汎用インバータFREQROL-A800/F800シリーズ外観変更のお知らせ

発行 日付	2015年9月	件 名	汎用インバータ FREQROL-A800/F800 シリーズ外観変更のお知らせ	三菱電機株式会社名古屋製作所 〒461-8670 名古屋市東区矢田南5-1-14 Tel (052) 721-2111大代表
----------	---------	--------	--	--

例) FR-A840-37K/45K/55K 主回路端子台

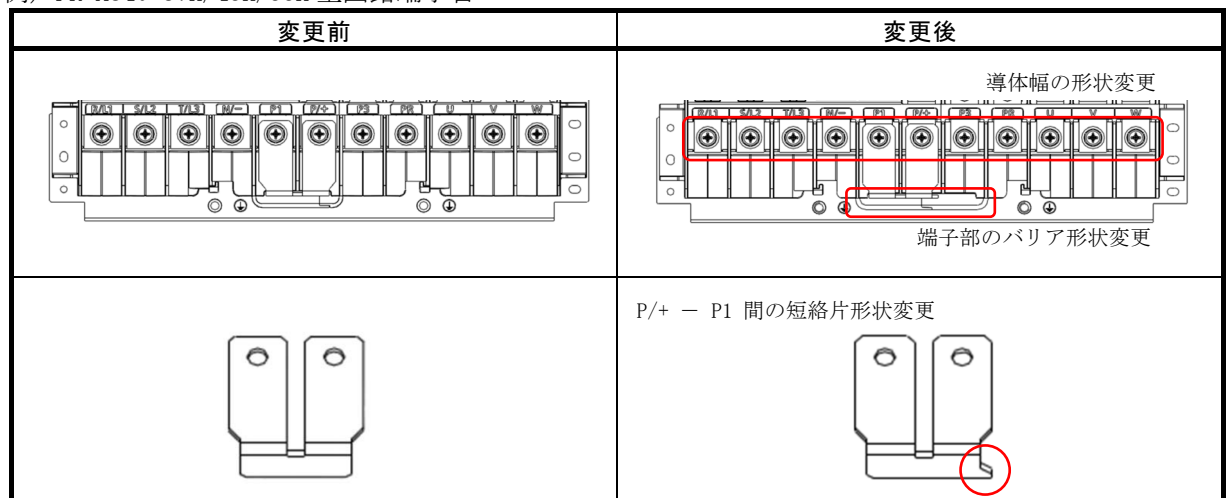
主回路端子台の外観について主に下記が変更となります。

- (1) 端子部のバリア形状変更
- (2) 導体幅の形状変更 (FR-A840-37K/45K/55K(-CRN)およびFR-F840-45K/55K/75Kのみ)
- (3) P/+ - P1 間の短絡片形状変更 (P/+ - P1 間以外に装着できなくなります)
